Vår referanse:
17/76154-2

Vår dato:
12.06.2017

Uttale – Dispensasjon byggegrense – Etablering av turløype gnr. 45 bnr. 1 og 79 – Manger – Radøy kommune

Fig: Situasjonsplan tilsendt frå Arkoconsult 19.04.2017

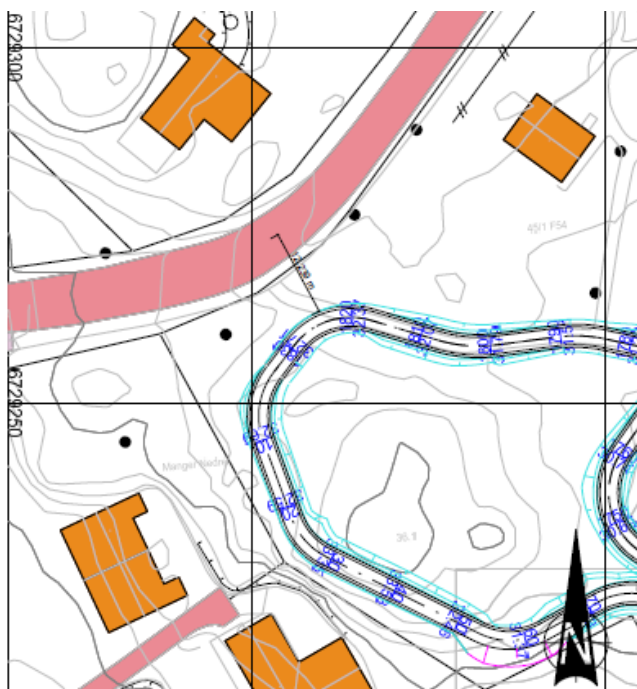
Radøy kommune ønskjer å anlegge ei turløype i Manger sentrum. Tiltaket ligg i samband med idrettsanlegg sentralt i Manger. Arealet er avsett til arealføremål «Park» jf. reguleringsplan for Manger sentrum (2008). Turløypa vil på det næraste ligge om lag 12 meter frå vegmidte.

Det er opplyst at turløypa vert tilrettelagt og tilpassast eksisterande terreng, og det skal ikkje skytast eller sprengast i området. Med bakgrunn i tiltaket sitt føremål og karakter har vi ikkje vesentlege merknader til dispensasjonen. Tiltaket må likevel ikkje vere til hinder for framtidig utbetring av fylkesveg og tilhøyrande fortau.
